Antwoordnota

Ontwerpwijzigingsplan en ontwerp-omgevingsvergunning Windpark C.RO Vlissingen-Oost

WABO/2019/157

Behoort bij besluit van burgemeester en wethouders
van de gemeente Vlissingen
met nummer 1144580 d.d. 24 oktober 2019

Figuur 1

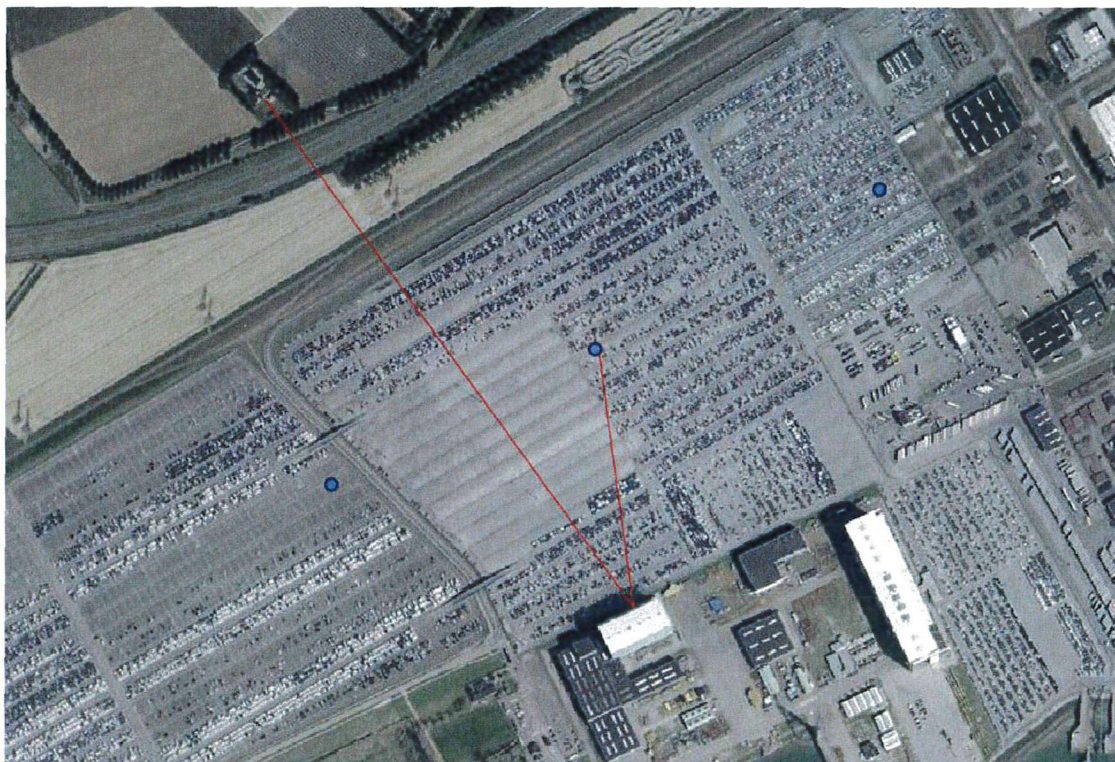
3. Vraagstelling: Heeft de weerkaatsing van het geluid op de grote loodsen van Damen effect op de geluidbelasting van de woningen?

Een dergelijke weerkaatsing is met de gebruikelijke rekenmodellen kwantitatief vast te stellen. In het algemeen is reflectie tegen een gebouw door windturbinegeluid alleen relevant als woningen zich binnen circa 50 meter bevinden van grote of hoge gebouwen. Dit is hier niet het geval. Figuur 1 geeft de meest relevante reflectie weer.

Dit betreft een reflectie waarbij het gereflecteerde geluid een afstand van 1.200 meter aflegt terwijl het directe geluid een afstand van circa 500 meter aflegt. De bijdrage van het gereflecteerde geluid is dan circa 11 dB lager dan het directe geluid. Dit kan leiden tot een toename van 0,3 dB. In werkelijkheid is de toename lager doordat:

- Het gebouw niet de hele windturbine zal reflecteren, gezien de grootte van de windturbine ten opzichte van het gebouw.
- De reflectie voor een willekeurige woning maar voor één of hooguit twee turbines tegelijk optreedt. De toename van het geluid van het hele windpark is dus lager dan 0,3 dB.

Op basis hiervan wordt verwacht dat het effect van reflectie in de hoge gebouwen in de orde van 0,1 en hooguit 0,2 dB ligt. Dit is verwaarloosbaar.
